設工認その 10 に係る難燃シートを用いたケーブル分離について

令和 2 年 8 月 28 日

日本原子力研究開発機構

【R2. 4. 20 審査会合コメント】

図4.3 ケース1実証試験結果

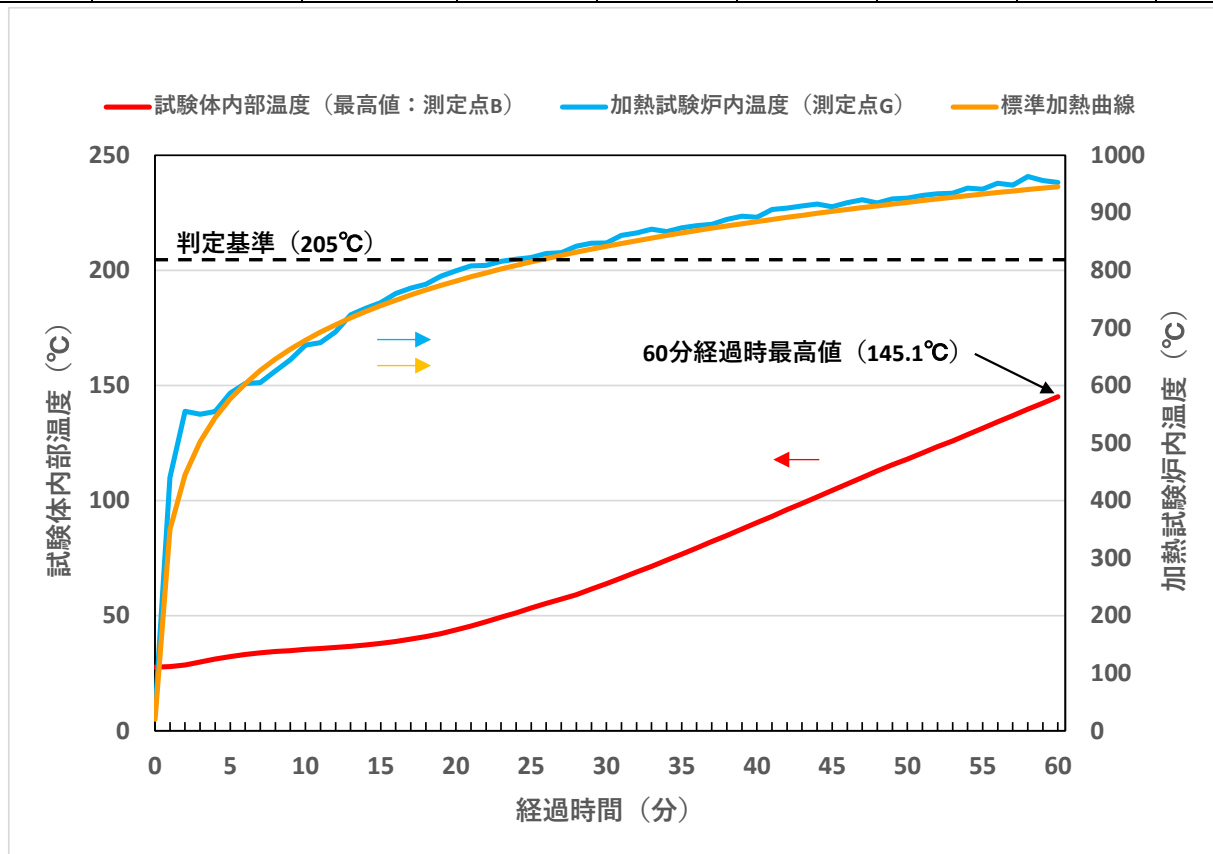
- ・実証試験の結果を踏まえたケーブル分離の妥当性を説明すること。

ケース1の試験の結果、標準加熱曲線（ISO834 曲線）に基づく加熱開始から1時間経過後の945℃到達時に、試験体内部温度が最高で145.1℃となり、205℃以下であることを確認した。また、ケース2の試験の結果については加熱開始から57分経過時において211.5℃まで上昇し、判定基準である205℃に到達したが、到達時間は前項の火災影響評価において算出した原子炉建家貫通部周辺における火災等価時間13.2分を考慮すると十分な耐熱性を有することを確認した。
